Verkehrsplanung : **Busbeschleunigung M6 Kirchenallee / Lange Reihe**
Schlussverschickung

**„Maßnahmen des Busbeschleunigungsprogramms
Busbeschleunigung Metrobuslinie 6 -
Kirchenallee / Lange Reihe“**

„Abwägung der zur
Erstverschickung der verkehrstechnischen Planung vom 11.08.2014
eingegangenen Stellungnahmen“

ABWÄGUNGSVERMERK

Ziellage: 1 : 250
Zeichnungs-Nr.: 139/18-04-01

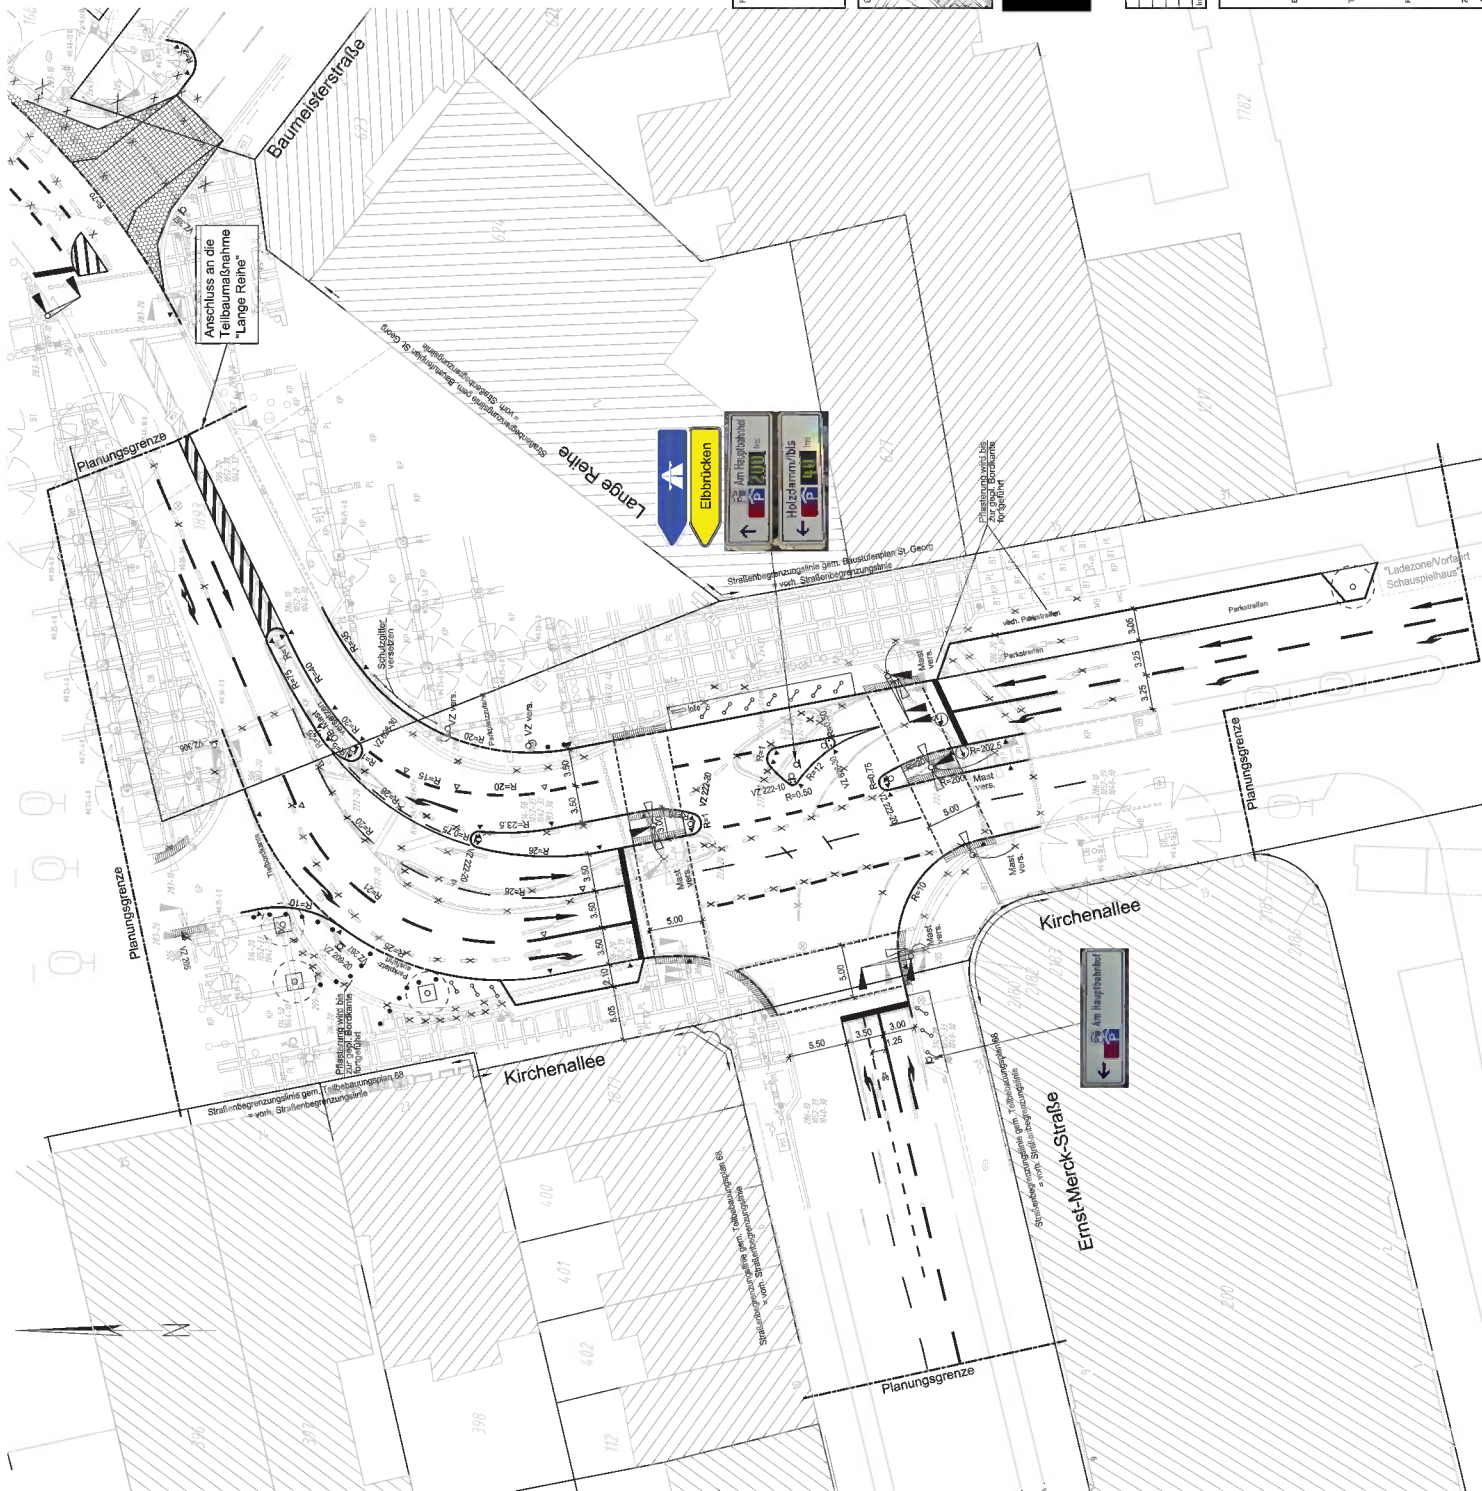
Plan 13 / 918-04-01:

Die VZ 605 sind jeweils als VZ 626 zu bezeichnen.

Blatt 1

Die LSA müssen (sofern nicht vorhanden) mit Zusatzeinrichtungen ausgestattet werden.

Auf der östlichen Seite der südlichen Querung Kirchenallee, an der nördlichen Querung Kirchenallee und auf der nördlichen Seite der Querung Ernst-Merck-Straße fehlen Auffindestreifen.

Das Richtungsfeld darf an der getrennten Querung nicht im Bereich der Höhenverziehung von 6 cm auf 0 cm liegen.

Der Entfall der LSA an der Zufahrt Georgskirche ist unserer Einschätzung nach unproblematisch.

Da die östliche Seite aber sehr stark ausgerundet ist, wären an dieser Querung Richtungsfelder sinnvoll.

Wird bei der weiteren Bearbeitung berücksichtigt.

Wird bei der weiteren Bearbeitung berücksichtigt.

Auf die Auffindestreifen wird verzichtet, da durch das vorhandene Gestaltungsmuster der Nebenflächen mit Betongehwegplatten und Kleinpflaster eindeutige Führung erreicht werden kann. Eine komplette Überplanung der Platzgestaltung wird nicht im Rahmen des Busbeschleunigungsprogramms durchgeführt.

Wird bei der weiteren Bearbeitung berücksichtigt.

Wird bei der weiteren Bearbeitung berücksichtigt.
